改善箇所説明図

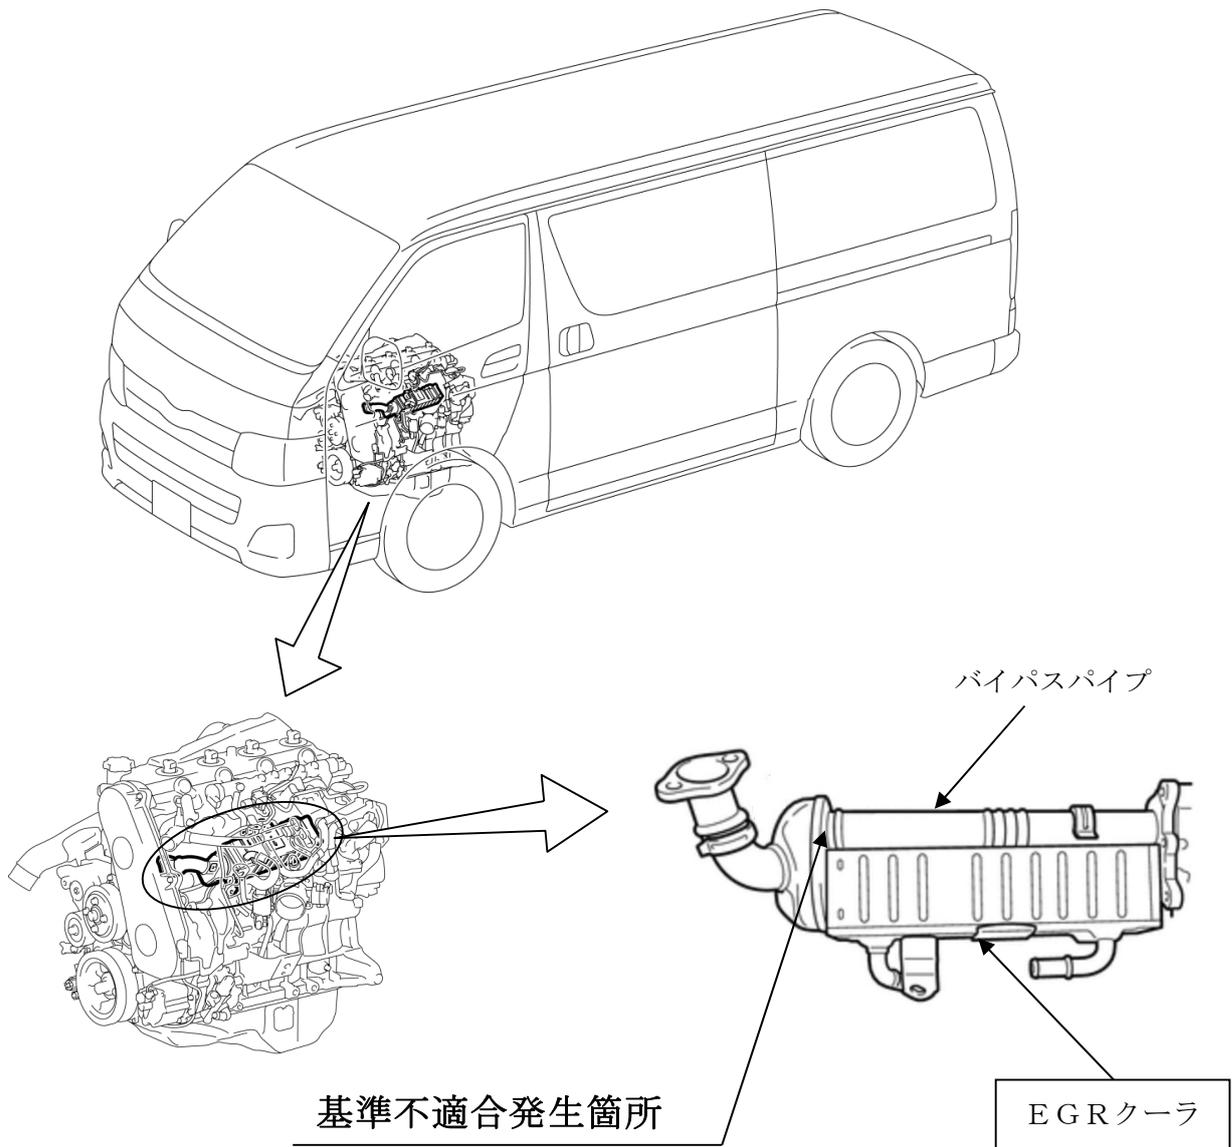
ディーゼル車の排気ガス再循環装置のEGRクーラ（再循環ガス冷却部）において、バイパスパイプの強度が不足しているため、冷熱の繰返しで当該パイプ接続部に亀裂が生じることがある。そのため、そのまま使用を続けると、排出ガスが基準値を満足しなくなるおそれがある。

全車両、EGRクーラを対策品と交換する。

識別：改善済車両には車台番号打刻の番号 一上に黄色ペイントを塗布する。
